Stellungnahme: Umgestaltung der Wilhelmstraße

Gemeinsame Stellungnahme von ADFC, Radentscheid Aachen und dem VCD zur Neuaufteilung der Wilhelmstraße - Vorlage FB 68/0093/WP19

Abbildung: Schematische Darstellung einer möglichen Variante E

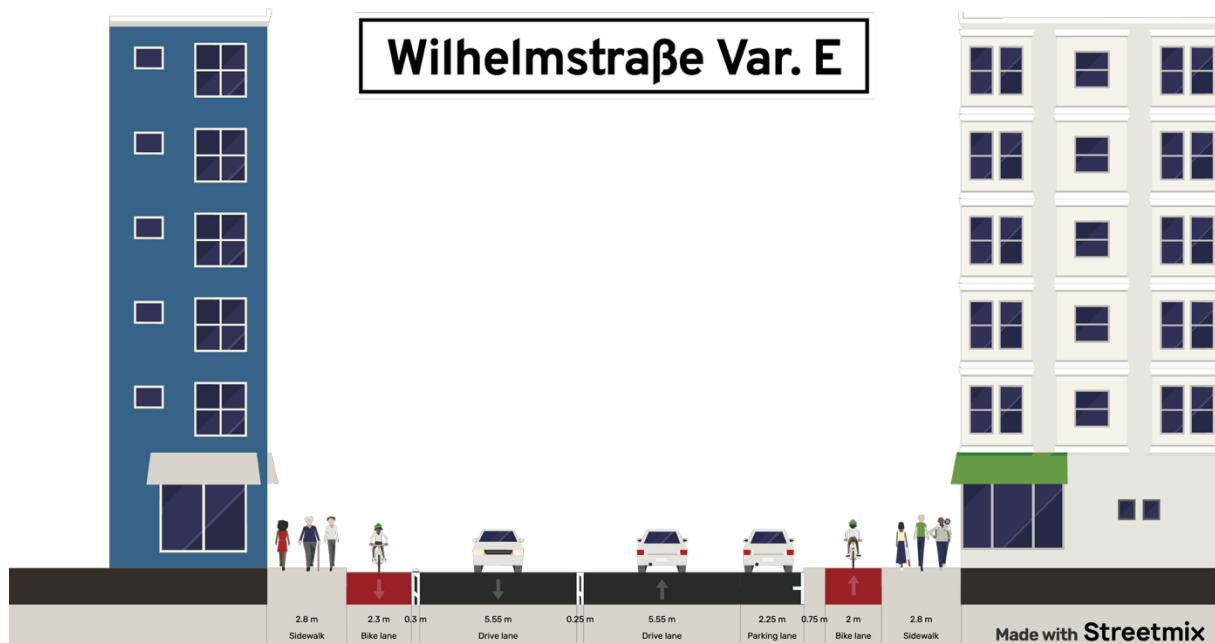
- eine weiterentwickelte Variante E mit beidseitigen Radverkehrsanlagen, abschnittsweise wechselndem Multifunktionsstreifen, integrierten Kap-Haltestellen, Lieferzonen, zukunftsfähigen Baumstandorten und sicheren Knotenpunkten als zusätzliche Prüf- und Beteiligungsvariante beziehungsweise als mögliches Zwischenzielbild zu prüfen

Die Darstellung zeigt beispielhaft eine zusätzliche Prüfvariante mit beidseitigen Radverkehrsanlagen, reduzierten Kfz-Fahrbahnenbreiten und modular nutzbarem Multifunktionsstreifen. Sie ersetzt keine Detailplanung durch die Verwaltung.

5.1 Variante E - Modularer Querschnitt mit beidseitiger Radverkehrsführung

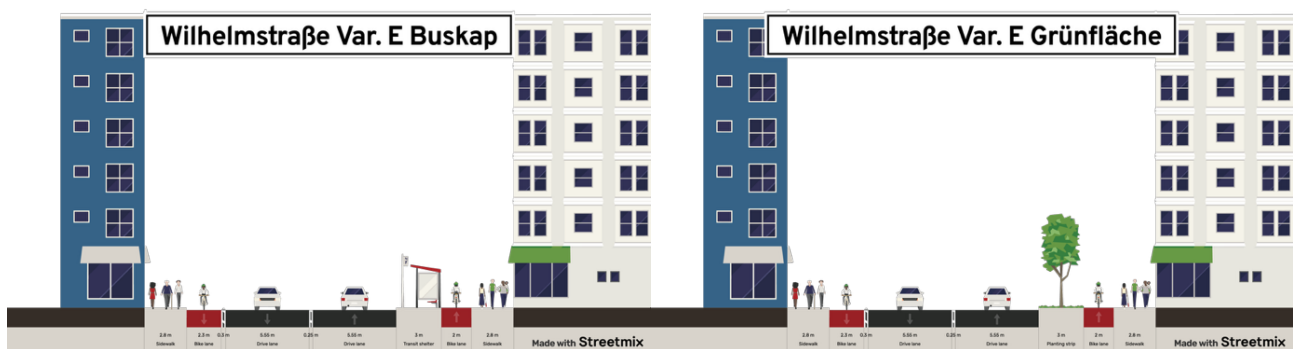
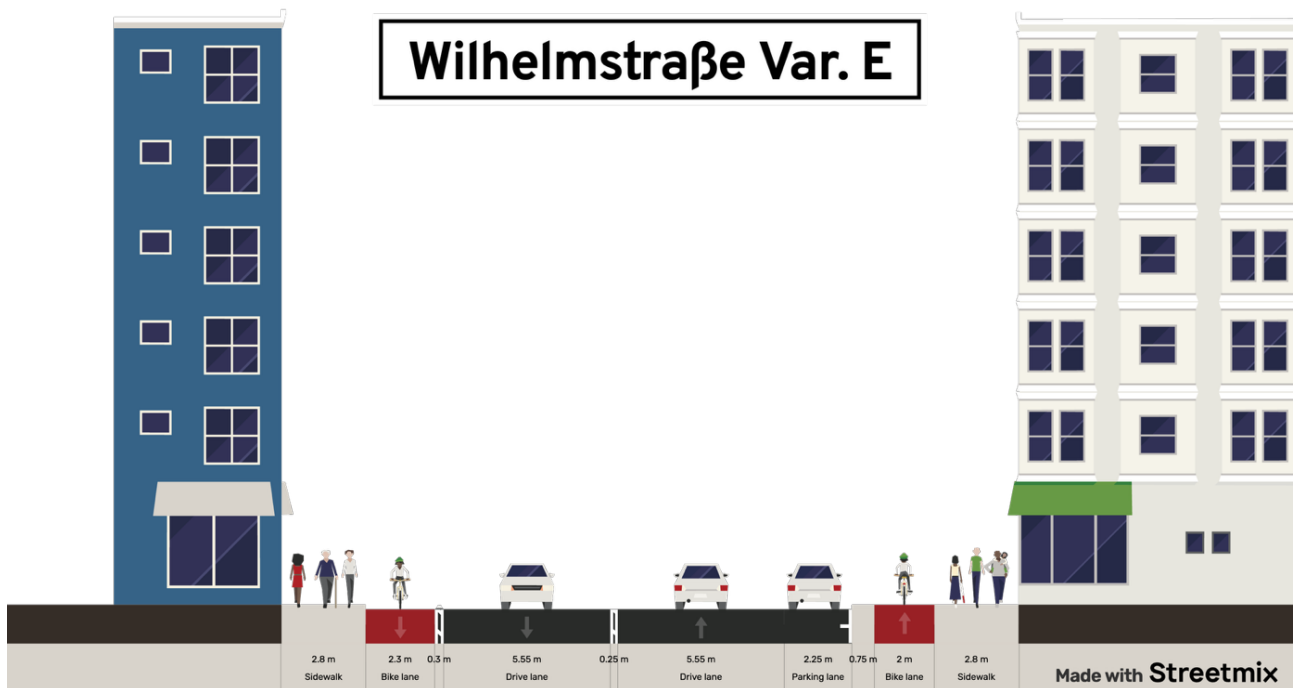
Kern der Variante E ist eine durchgehende Radverkehrsführung in beiden Fahrtrichtungen. Bergauf kann eine ausreichend breite Radverkehrsanlage vorgesehen werden, die langfristig ein deutlich bes-

seres Angebot als ein schmaler Schutzstreifen darstellt. Bergab kann ein Radfahrstreifen mit Trennelementen beziehungsweise Leitschwellen geprüft werden. Damit würde der Radverkehr nicht wie bei Variante B in einer Fahrtrichtung vollständig dem Mischverkehr überlassen, sondern erhielte in beiden Richtungen ein eigenes, sichtbares und besser geschütztes Angebot.

Der Kfz-Verkehr erhält hierbei je Fahrtrichtung grundsätzlich eine überbreite Fahrspur von 5,55 m. Diese Breite entspricht rechnerisch zwei reduzierten Fahrstreifen von jeweils rund 2,75 m. Sie greift damit den Ansatz auf, bei Flächenknappheit nicht automatisch unzureichende Radverkehrsanlagen zu wählen, sondern auch reduzierte Fahrstreifenbreiten für den Kfz-Verkehr zu prüfen. Gerade auf innerstädtischen Straßen mit hohem Nutzungsdruck kann dies ein geeigneter Ansatz sein, um Verkehrssicherheit, Radverkehrsführung und Leistungsfähigkeit miteinander in Einklang zu bringen.

Variante E bedeutet damit nicht, dass die Kfz-Führung unmittelbar auf einen Fahrstreifen je Richtung reduziert werden müsste. Vielmehr bleibt eine zweistreifige Führung je Richtung grundsätzlich erhalten, während durch geringere Fahrstreifenbreiten Raum für beidseitige Radverkehrsanlagen und einen modularen Multifunktionsstreifen entsteht. Ob diese Breiten im konkreten Fall mit Blick auf Busverkehr, Schwerverkehr, Rettungsverkehr und Knotenpunkte tragfähig sind, muss die Verwaltung im Rahmen der weiteren Planung prüfen.

Der Multifunktionsstreifen übernimmt dabei eine zentrale Rolle. Er sollte wie auch schon von der Vorlage angedacht nicht als durchgehend gleichförmiger Parkstreifen verstanden werden, sondern abschnittsweise unterschiedliche Funktionen aufnehmen können. Denkbar sind insbesondere Module für Parken, Fahrradparken, E-Scooter, Kap-Haltestellen sowie Grün- und Baumstandorte. Der Querschnitt muss daher nicht auf der gesamten Länge starr identisch bleiben, sondern kann abschnittsweise mit einem Seitenwechsel des Multifunktionsstreifens auf Haltestellen, Lieferzonen, Baumstandorte, Sicherheitstrennstreifen und Knotenpunkte reagieren.

Gerade im Bereich von Bushaltestellen ist diese Flexibilität wichtig. Wird der Multifunktionsstreifen wie vorliegend mit insgesamt 3 m bemessen, kann abschnittsweise eine barrierefreie Kap-Haltestelle realisiert werden, ohne die Radverkehrsanlage selbst wieder zu beschneiden. Für die bergauf führende Radverkehrsanlage sollten lokale Anpassungen in Haltestellenbereichen geprüft werden. Vorrangig sind Lösungen zu suchen, die die eigenständige Radverkehrsführung möglichst erhalten, etwa durch einen Seitenwechsel des Multifunktionsstreifens oder eine angepasste Lage der Haltestelle. Nur bei zwingenden Engstellen kämen kurze, besonders konfliktarm gestaltete Sonderlösungen in Betracht, wie sie beispielsweise an der Ludwigsallee umgesetzt wurden.
